降下火砕物による直接的影響及び間接的影響に係る評価の保守性及び対策の冗長性等について

【論点No.55】

【論点No.56】

【論点No.57】

# 火山の影響評価及び対策 影響評価 降下火砕物の影響評価 降下火砕物シミュレーション(不確かさ解析:敷地方向の風)

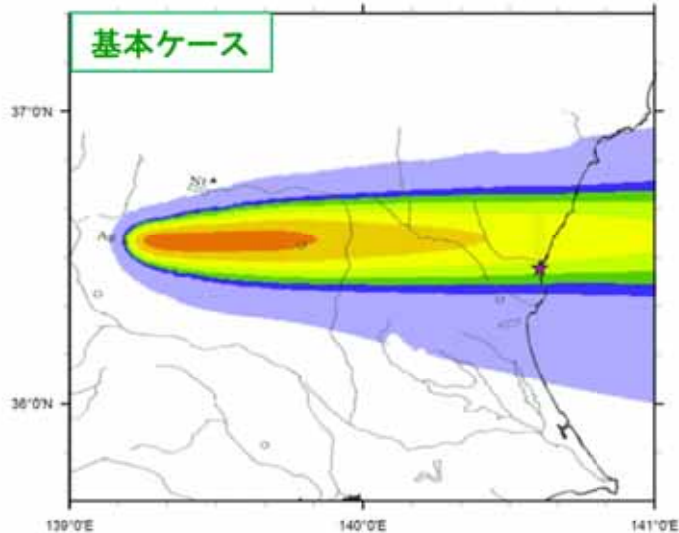
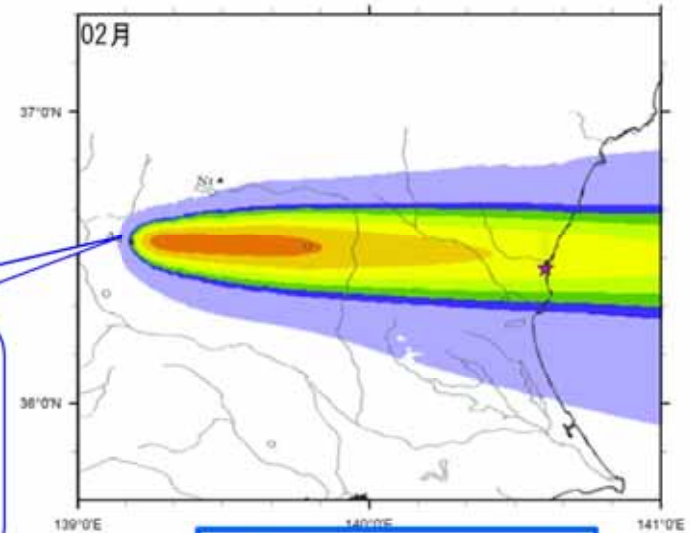
<赤城山火山発生時の降下火砕物の検証が不十分>

東茨城郡茨城地点で45cmなのに東海第二で50cmと予測するのは不十分。非常用電源車、放水車を傍聴壁を越えた水浸しの且つ灰が固まった敷地内で作動させるのは無理と思う。

不確かさを考慮した解析として、2月の観測値(1973年~2014年)を用いて、敷地方向の風を作成して検討した結果、敷地における堆積厚さは約49 cmとなった。

・敷地の堆積厚さが最も大きくなるよう、「基本ケース」に対して、噴煙柱高さ、風向及び風速を調整し、より保守的な評価条件を設定している。

堆積厚さ: 48.8cm

原子炉建屋 荷重評価イメージ

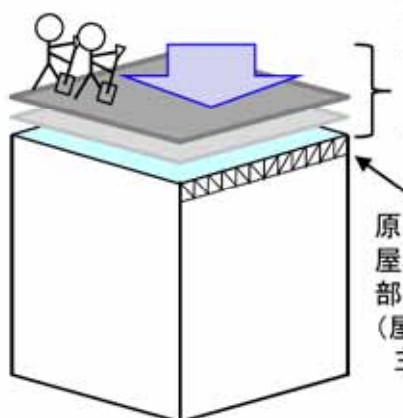
赤城山噴火時における火山灰を50cmと見積もっていますが、このように大量の火山灰が積もった時に、果たして正常の作業ができるのでしょうか。原子炉建屋の強度不足や非常用発電ディーゼルの目詰まりなども懸念されます。

赤城山の噴火による降灰に原子炉建屋等の建築物, 設備は耐えられるのか P.8-11

- 原子炉建屋に荷重を与える厳しい条件として、屋上への積雪時に降下火砕物が湿潤条件で最大に堆積し、更に除灰作業時の人員等の荷重も上乗せした荷重条件で評価を行った。この評価でも屋根材の各部位が検定比を満足する(1を下回る)ことで、降下火砕物堆積時の原子炉建屋の構造強度、気密性及び遮蔽性を損なわないことを確認している。
- また、火山事象終息後に速やか(30日以内)に屋根の除灰を実施し、荷重を低減させる。

- 降下火砕物堆積量50cm(湿潤条件(密度1.5g/cm<sup>3</sup>))
- 積雪堆積量(10.5cm(密度約0.2g/cm<sup>3</sup>))
- …建築基準法の地震荷重(主荷重)と重畳させる雪荷重(従荷重)の考え方を参考に、設計基準値(30cm)の35%と設定)
- 屋上除灰作業時の人員等荷重を考慮(積載荷重約100kg/m<sup>2</sup>)

タービン建屋 荷重評価イメージ

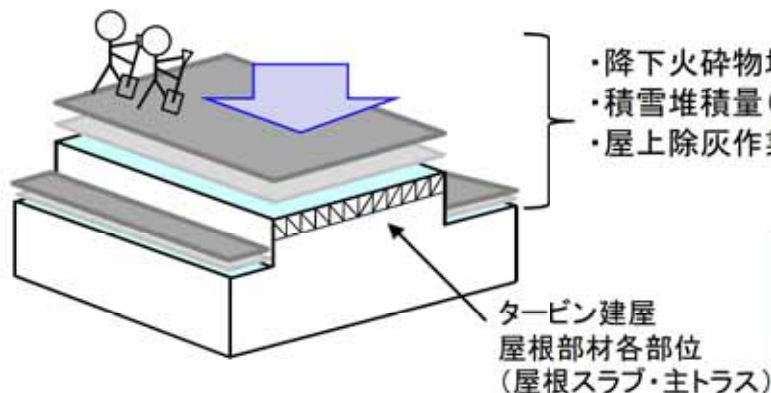
日本原電は, 「赤城山噴火による降灰で東海第二原発の降下物(火山灰)の層厚が最大50cmになると想定し, 全設備がこれに耐えられる」としています。関電の原発が20cm程度が限界なのに, 東海第二は50cmの火山灰に耐えられるのか。しかも, 灰が積もった後で, 雨が降ったらどうなるのか。水を含んだ灰が相当な重量になって, 原子炉建屋や取水口設備などに積もり, 建屋がその重みに耐えることが可能なのか。その点の検討が抜けてきたのではありませんか。第2回目のワーキングチーム会合(2014年12月9日)で, 西川委員から, いろいろな自然現象が重なった場合にどのように評価しているのかという質問があり, 日本原電は, 重畳の評価については次回以降説明するとしています。

- タービン建屋に荷重を与える厳しい条件として、**屋上への積雪時に降下火砕物が湿潤条件で最大に堆積し、更に除灰作業時の人員等の荷重も上乗せした荷重条件で評価を行った。**この評価でも屋根材の各部位が検定比を満足する(1を下回る)ことで、**降下火砕物堆積時に対しタービン建屋が構造強度を有することを確認している。**
- また、火山事象終息後に速やか(30日以内)に屋根の除灰を実施し、荷重を低減させる。

- 降下火砕物堆積量50cm(湿潤条件(密度1.5g/cm<sup>3</sup>))
- 積雪堆積量(10.5cm(密度約0.2g/cm<sup>3</sup>))
- 屋上除灰作業時の人員等荷重を考慮(積載荷重約100kg/m<sup>2</sup>)

着脱式改良型フィルタ設置イメージ

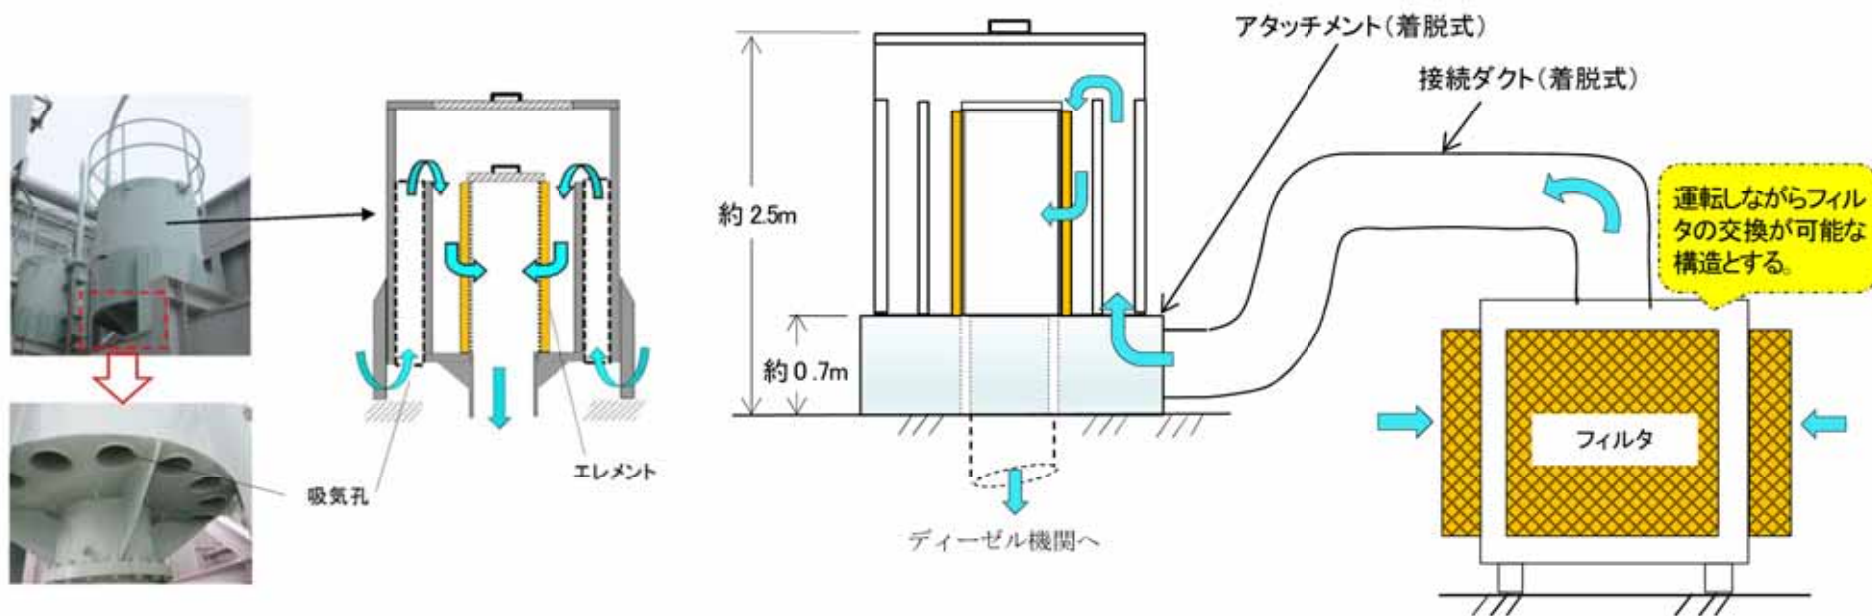
火山灰対策においては非常用ディーゼル発電機の吸気口への外付けフィルターの設置しかりである。

- ・既設のエレメントの閉塞によって非常用ディーゼル発電機(高圧炉心スプレイ系ディーゼル発電機を含む。)が停止することを防止するため, **非常用ディーゼル発電機が運転中においても交換可能な着脱式フィルタを設置**
